FORMATO TÉCNICO DE VISITA Y/O VERIFICACIÓN-
CONTROL URBANÍSTICO
ALCALDIA LOCAL DE CHAPINERO

Formato técnico de visita y/o verificación- control urbanístico				INFORME TÉCNICO – JD 024-2026		
DATOS GENERALES						
FECHA DE VISITA	16 de febrero de 2026		No. PRELIMINAR			
OBJETO DE LA VISITA	Visita Técnica de Verificación		No. ACTUACIÓN ADMINISTRATIVA		2023523490101650E	
DIRECCIÓN DEL INMUEBLE	CRA 13 48 86/90		CHIP		AAA0090WEWW	
NOMBRE DE LA PERSONA QUE ATIENDE	-		No. IDENTIFICACIÓN			
NOMBRE DEL PROPIETARIO DEL INMUEBLE	-		No. IDENTIFICACIÓN		-	
DIRECCIÓN DE NOTIFICACION	CRA 13 48 86/90		TELÉFONO		-	
ASPECTOS TÉCNICOS						
VERIFICACIÓN DOCUMENTAL						
LICENCIA DE CONSTRUCCIÓN	-		LICENCIA No.		-	
FECHA DE EJECUTORIA	-		FECHA DE VIGENCIA		-	
LICENCIA DE URBANISMO	-		RESOLUCION No.		-	
FECHA DE EJECUTORIA	-		FECHA DE VIGENCIA		-	
ANÁLISIS DE LA LICENCIA APORTADA

Imágenes 1 y 2. Muro medianero / Anclaje superior cerchas.

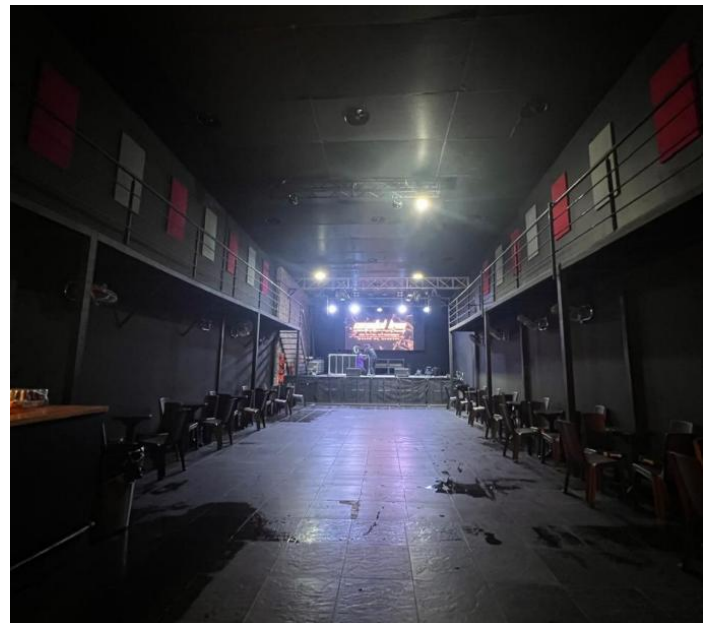
Durante la primera visita, la parte querellante evidenció las modificaciones realizadas en la cubierta. Se observó el cambio de tejas y la instalación de un material adicional sobre estas, similar a una malla de gallinero, la cual se encontraba sostenida mediante varillas No. 4. Dichas varillas estaban ancladas al muro colindante.

Se identificó que, aunque inicialmente se realizaron anclajes al muro, actualmente la estructura se encuentra soportada principalmente por columnas metálicas ancladas al piso, lo cual reduce la dependencia estructural del muro medianero.

Por lo anterior, se considera pertinente solicitar a la parte querellada la presentación de un informe técnico suscrito por un ingeniero estructural, en el cual se certifique que las intervenciones realizadas cumplen con las condiciones de estabilidad y seguridad, y que no generarán afectaciones presentes ni futuras sobre los predios colindantes.
